BTI 011
VCODER

Sintoma: VCODER acabando a bateria rapidamente e perde a referência quando é desligado.

Solução: Injetar novo Firmware (Programa) na placa do VCODER (Encoder_1_5 ou posterior)

Figura 1 - Pic Kit 3 Injetando Firmware em placa do VCODER

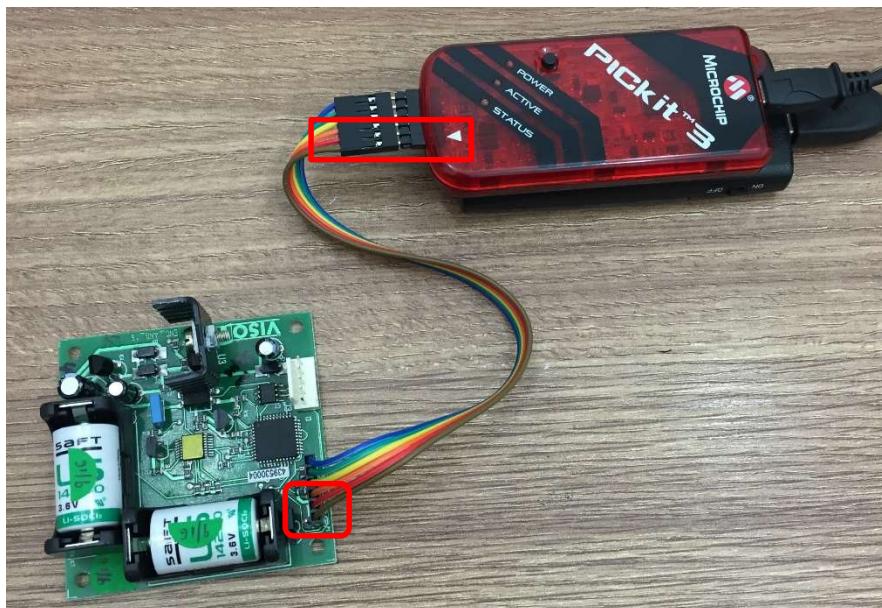
Causa: Programação desatualizada.

IMPORTANTE: A mesma cor de fio que está ligado na seta do Pic Kit 3 deve ser a plugada no Pino 1 do conector de gravação da placa onde deseja gravar o programa.

Na Figura 1 vemos o cabo na cor marrom ligado onde indica a seta do Pic Kit 3 e o mesmo cabo na cor marrom ligado ao P1 da placa Enc_Ang_1.5 (P1 está próximo ao furo de fixação da placa).
